改善箇所説明図

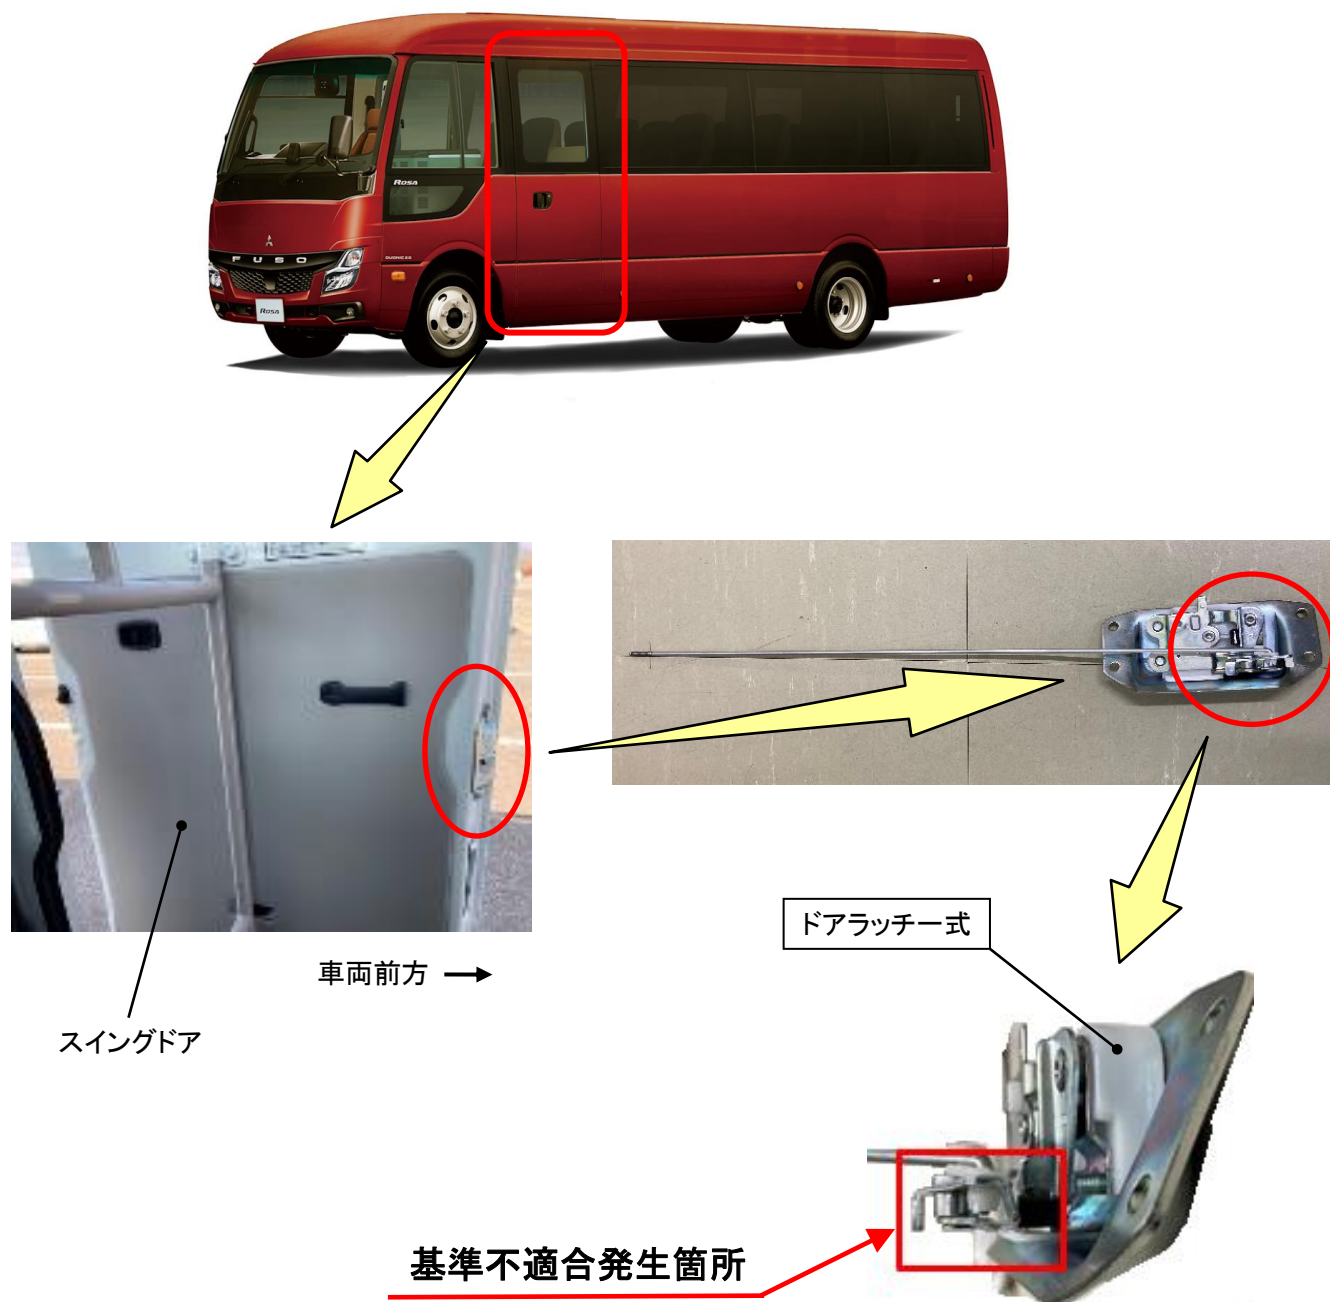
小型バスにおいて、スイングドアの車両前側ドアラッチー式の製造が不適切なため、不良品を組付けたものがある。そのため、そのままの状態で使用を続けると、当該ラッチが破損してスイングドアを開けられなくなるおそれがある。

全車両、スイングドアの前側ドアラッチー式を点検し、不良品が組付けられていた場合には、正常品に交換する。

識別：作業完了車には、前側ドアラッチー式に青色のペイントを塗布する。
